MER Marathonweg

Aanvulling op het MER

Gemeente Vlaardingen

dossier : C1624-01.001

Afbeelding 6 Nieuw ontwerp

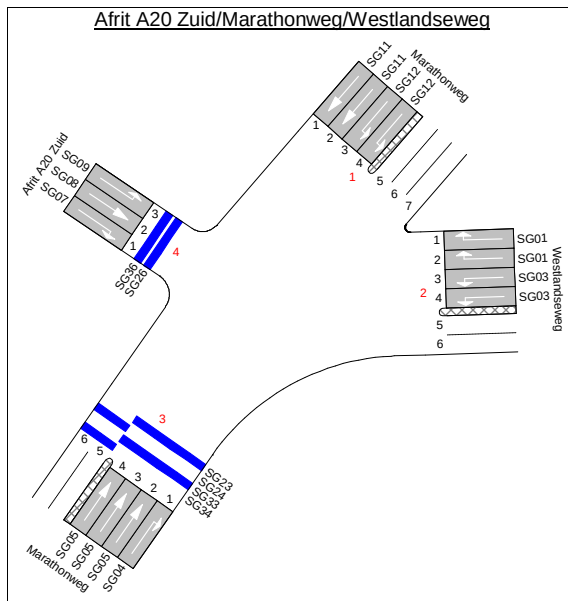
Met de voorgestelde vormgevingsvariant kan het verkeer niet worden verwerkt. Om deze redenen wordt een gewijzigd ontwerp voorgesteld. Afbeelding 6 toont dit ontwerp.

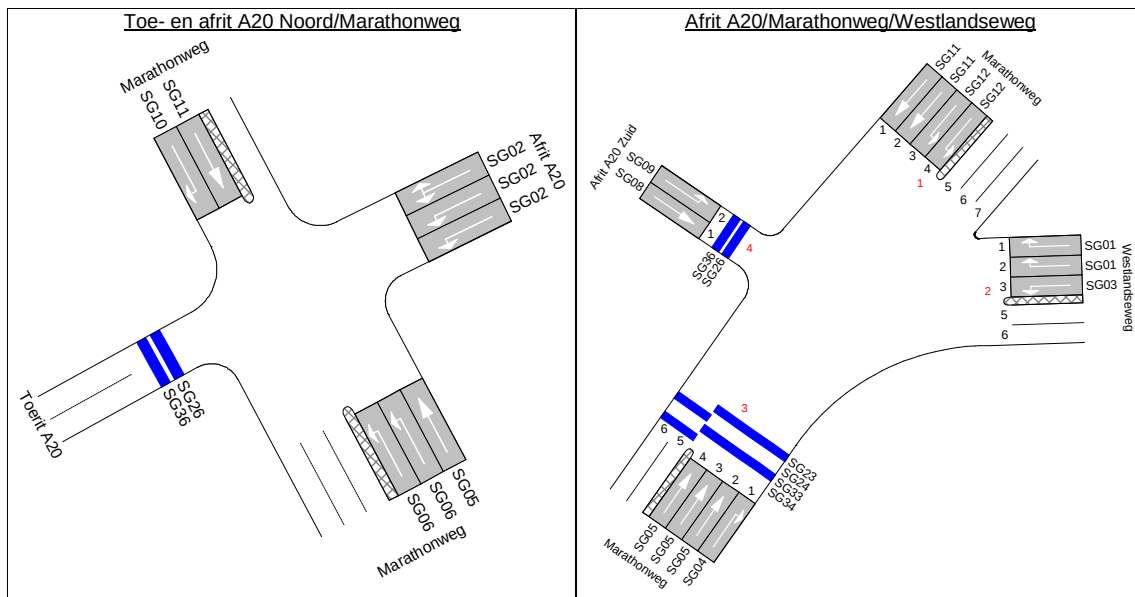
- Kort na het kruispunt zit een lichte knik in het wegverloop voor verkeer vanaf de Marathonweg zuid naar de toerit A20. Is het mogelijk om deze knik te voorkomen?

Wij verwachten dat het nieuwe ontwerp voor de aansluiting Marathonweg niet toereikend is om de toekomstige verkeersstromen te verwerken. Op basis van de verkeersstromen 2015 zijn de cyclustijden en conflictbelastingen van de kruispunten Toe- en afrit A20 Noord/Marathonweg en Afrit A20 Zuid/Marathonweg/Westlandseweg aan de hoge kant. Dit heeft tot gevolg dat deze kruispunten na 2015 een zeer beperkte restcapaciteit hebben. Daarnaast zijn de berekeningen uitgevoerd voor de solitaire kruispunten. Gelet op korte kruispuntafstanden moeten de kruispunten gecoördineerd gaan functioneren. Verwacht wordt dat dit op basis van het huidige ontwerp niet mogelijk is.
